Aeroporto "Vincenzo Bellini"
di Catania Fontanarossa
Masterplan 2030

Procedura VIA (VIP 5124)

*Documento di risposta alla richiesta di integrazioni MASE
nota prot. 2136 del 28.02.2023*

Relazione generale

Figura 3-1 Sovrapposizione tra la galleria artificiale GA.01 dell'opera ferroviaria e la nuova area di sedime aeroportuale (Fonte: SIA opera ferroviaria RS3H00D22RGSA0001001A)

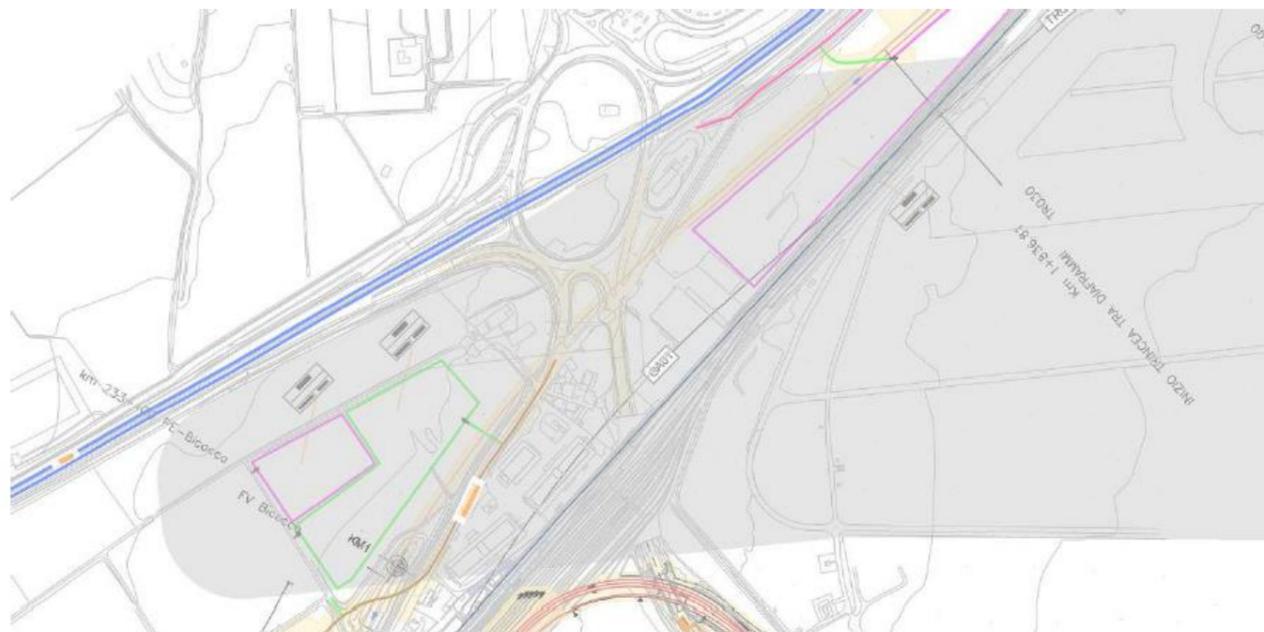
Si ritiene necessario, in vista della tempistica di realizzazione dell'opera ferroviaria, che terminerà prima della fine del 2025 e quella della nuova pista che avverrà a partire dall'anno 2026, prevedere, qualora non venissero rispettati i tempi di realizzazione delle opere e quindi in una situazione di sovrapposizione degli effetti cumulativi, un piano specifico per le tematiche ambientali interessate delle attività di cantiere, riferito a tutte le fasi di lavorazione previste, contenente gli interventi e le azioni correttive che si prevedono di adottare e le relative misure di mitigazione ed ogni altra procedura operativa e gestionale utile per minimizzare gli impatti.

Per quanto attiene al primo aspetto, come appare da subito evidente, la realizzazione della galleria artificiale mediante la quale la linea ferroviaria sottoattraversa la nuova area di sedime aeroportuale e la realizzazione della pista di volo costituiscono i due interventi più rilevanti, rispettivamente per quanto riguarda le opere ferroviarie e quelle aeroportuali.

Tale considerazione discende non solo dalla sovrapposizione fisica delle aree di lavoro, quanto anche dalla rilevanza delle lavorazioni e, in particolare, dalla necessità di consistenti attività di scavo e di movimentazione di materiali terrigeni per entrambe le opere in progetto, circostanza quest'ultima che rileva in particolar modo sotto il profilo degli effetti riguardanti la modifica delle condizioni di qualità dell'aria (cfr. Figura 3-1).

Ciò premesso, a tal riguardosi evidenzia che l'analisi del cronoprogramma delle attività di realizzazione della suddetta galleria artificiale, nello specifico la GA.01, presenti un consistente sfalsamento temporale con quello relativo alla costruzione della nuova pista di volo.

Come evidenziato nello SIA dell'opera ferroviaria, «la realizzazione della GA.01 terminerà prima della fine del 2025», mentre quella della nuova pista avverrà a partire dall'anno 2026, quindi, con più di un anno di sfalsamento temporale.

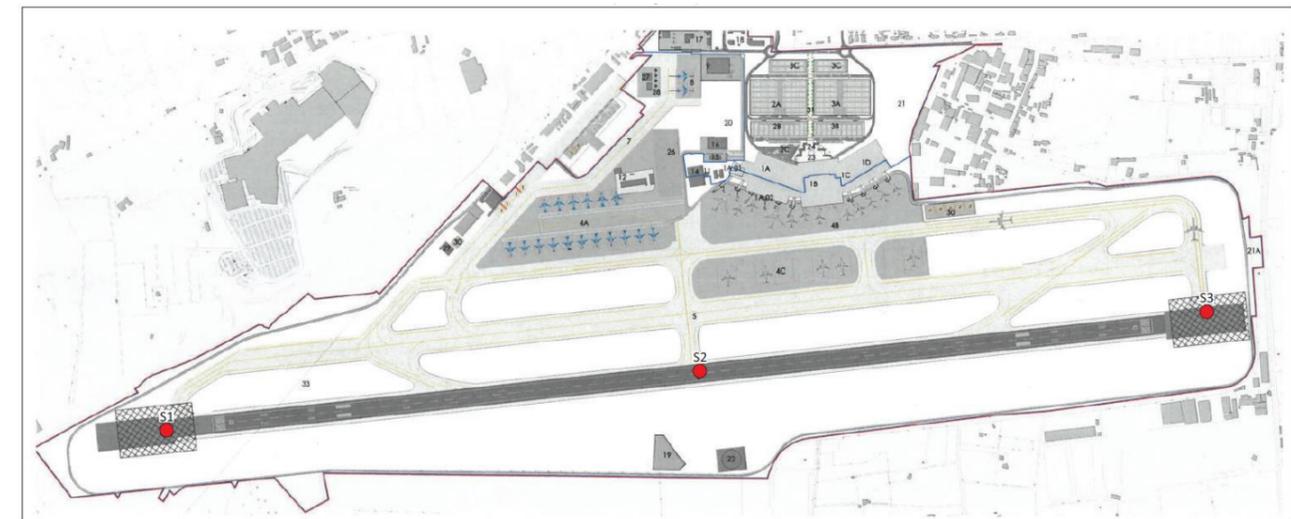
Gli elaborati, trasmessi da codesto Proponente, sono dedicati esclusivamente agli "Aspetti progettuali idrologici e idraulici", pertanto non si trova riferimento alle "Risposte" inerenti alle Acque sotterranee. Inoltre, i contenuti del paragrafo 5.2.2 che tratta "I temi affrontati e le principali risultanze" riguardano esclusivamente gli "Aspetti progettuali e ambientali idrologici e idraulici"; ma nessun richiamo al Tema delle Acque sotterranee. Le richieste di integrazione del CTVA permangono, pertanto, completamente inevase da parte del Proponente.

Lo scenario prodotto dalle simulazioni prevede un innalzamento del livello di falda sul lato monte e un abbassamento del livello di falda in corrispondenza del lato valle della galleria e della trincea di approccio. L'innalzamento nella sezione di interesse, prospiciente alla zona aeroportuale, risulta di +56 cm mentre l'abbassamento è di -55cm.

Al fine di garantire la continuità del flusso di falda, riducendo l'entità degli abbassamenti nella zona di valle in cui insistono le opere aeroportuali, RFI ha previsto un bypass idraulico (costituito da una serie di trincee drenanti realizzate al di sotto del solettone inferiore della galleria artificiale e al di sotto della trincea tra diaframmi). Le simulazioni effettuate ipotizzando la presenza del bypass (permeabilità $k=1$ m/s, dimensioni pari a $B=1,5$ m e $H=1,0$ m e interasse di circa 20 m) mostrano una riduzione dell'entità dell'abbassamento del livello di falda. Lo scenario con presenza di bypass stima un innalzamento nella sezione d'interesse di +56 cm mentre l'abbassamento risulta di -45cm. L'inserimento del bypass consente pertanto di ridurre l'entità dell'abbassamento del livello di falda a valle di 10 cm.

Figura 3-4 PGRA II Ciclo, pericolosità idraulica.

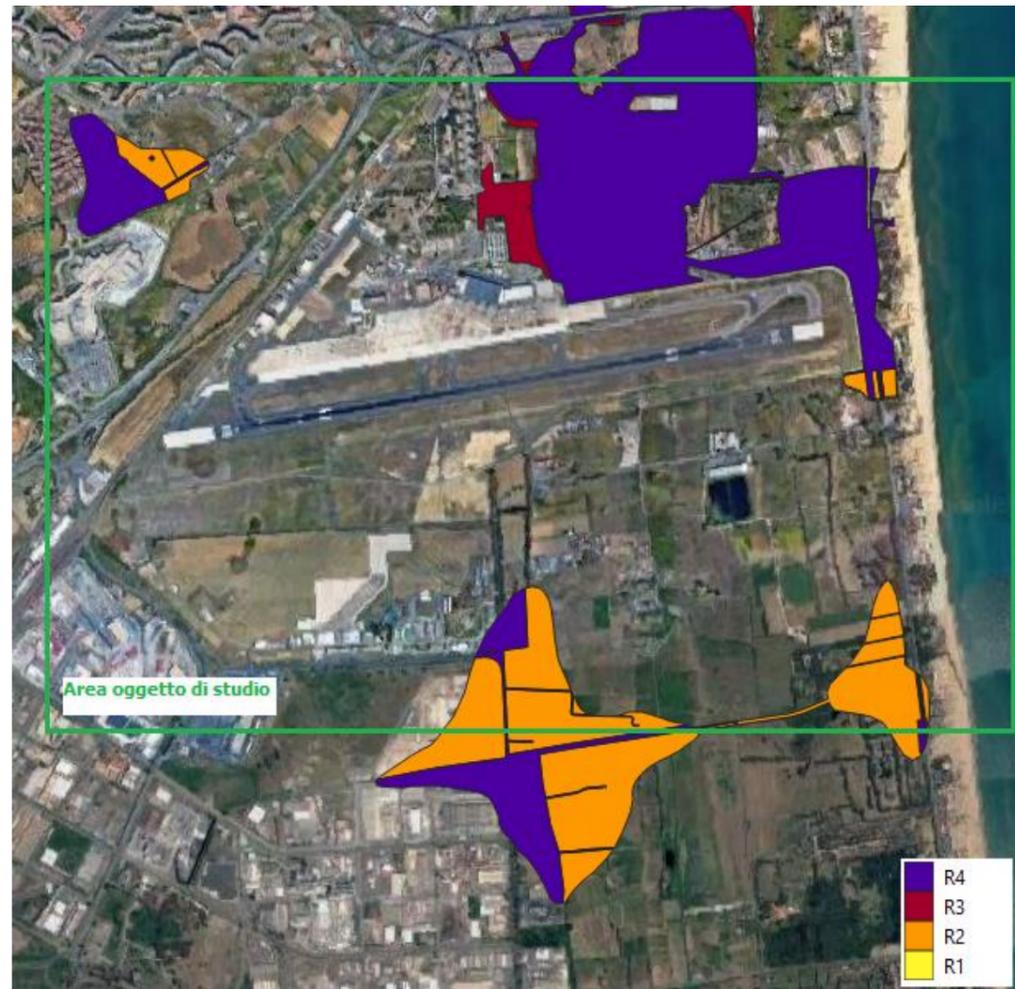
Dagli elaborati non si riscontra un aggiornamento alle integrazioni richieste. A tal proposito, si rinnova la richiesta di una esaustiva e approfondita analisi della normativa, pianificazione programmazione inerente alle acque superficiali e delle relative misure di salvaguardia (e/o vincoli), con particolare riguardo alla caratterizzazione e tutela dei corpi idrici superficiali nonché allo stato di pericolosità idrologico e idraulico nell'area in cui si inserisce l'opera.

Per quanto concerne lo stato di pericolosità idrologico e idraulico nell'area in cui si inserisce l'opera, è stata analizzata la carta di pericolosità e di rischio del PAI della Regione Sicilia aggiornate a dicembre 2022, e del più recente Piano di Gestione del Rischio di Alluvione - PGRA II° Ciclo (2021-2027).

Di seguito si riportano gli stralci in cui è possibile osservare che per quanto riguarda il PGRA la pista non ricade in nessuna area soggetta a pericolosità idraulica e rischio idraulico mentre le aree limitrofe, dove sorgeranno le aree di cantierizzazione ricadono in zone a pericolosità P3 (alta pericolosità) ed in piccola parte a pericolosità P1 (bassa pericolosità) oltre che in aree soggette a rischio R4 – Molto elevato, R3 - elevato e R2 – moderato.

Figura 3-6 Corpi idrici marino costieri Arpa Sicilia. In verde l'area dove si localizza l'aeroporto.

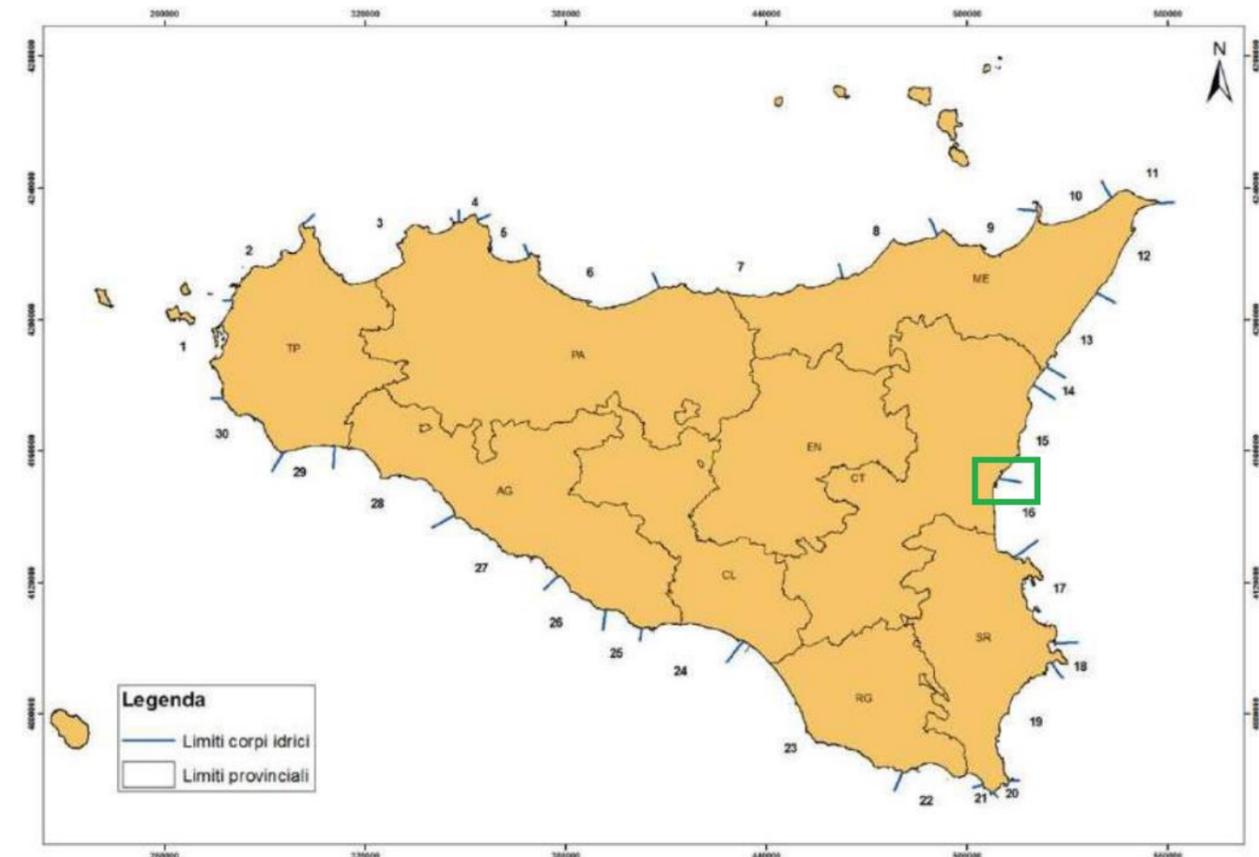
Per caratterizzare la risorsa idrica con dati quali-quantitativi puntuali al fine di permettere la valutazione degli impatti del progetto sui corpi idrici, si ritiene necessario che siano reperite tali informazioni per il reticolo interessato dagli scarichi e dalla nuova sistemazione del reticolo superficiale proposta dal progetto. Relativamente al sistema di trattamento e rete di raccolta, allontanamento e smaltimento delle acque, non si riscontra un aggiornamento sulle integrazioni richieste.

Per quanto riguarda la caratterizzazione della risorsa idrica con dati quali-quantitativi puntuali, occorre sottolineare che nella pianificazione idraulica del Masterplan è prevista la separazione del Fosso Fontanarossa dal T. Forcile. Il fosso Fontanarossa risulterebbe quindi essere praticamente a servizio del solo sedime aeroportuale mentre il T. Forcile risulterebbe invece idraulicamente del tutto indipendente dalle previsioni del Masterplan. Il reticolo interessato agli scarichi risulta quindi essere un reticolo di canalizzazioni artificiali e l'unico corpo idrico interessato è il mare.

Per completezza, si riportano, nella tabella di seguito, le informazioni sullo stato ecologico e chimico monitorato dalle stazioni dei corpi marino costieri più vicini, localizzati a Nord (CI 15) e a Sud (CI 16) rispetto all'aeroporto dell'anno 2018 (ultimi dati disponibili).

Figura 5-1: Punti di monitoraggio per il fattore Atmosfera

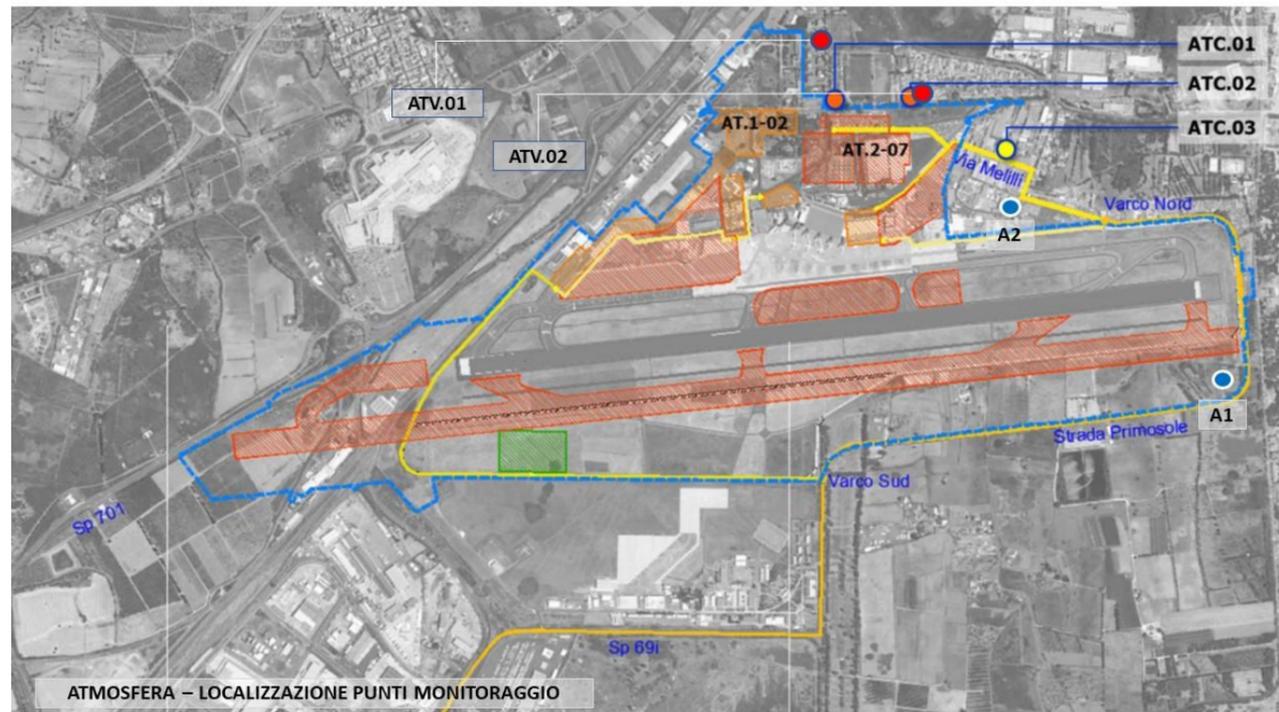
(...) Il monitoraggio Post Operam dovrà essere svolto con le stesse modalità se durante le fasi precedenti non sono stati osservati superamenti altrimenti dovranno essere valutate e concordate con ARPA Sicilia le opportune modifiche al PMA.

In relazione al Piano di Monitoraggio Ambientale per il fattore atmosfera, come proposto dall'ARPA Sicilia, oltre agli inquinanti tipicamente emessi da un aeroporto, ovvero NOx, SO2, PM10, PM2.5 e CO, si monitoreranno anche il PST e il PM1 in tutte e tre le fasi (Ante Operam, Corso Operam e Post Opera). Per la fase Corso Operam saranno previsti campionamenti di almeno due settimane per ogni punto di campionamento e la strumentazione utilizzata sarà conforme a quanto previsto nel D. Lgs. 155/2010.

Inoltre, per la fase Corso Operam e Post Operam è stato aggiunto il monitoraggio dei metalli e degli IPA per tutta la durata dei lavori in corrispondenza delle aree di cantiere: ATC.01 (Area Cantiere AT.1-02); ATC.02 (Area Cantiere AT.2-02); ATC.03 (Via Melilli)".
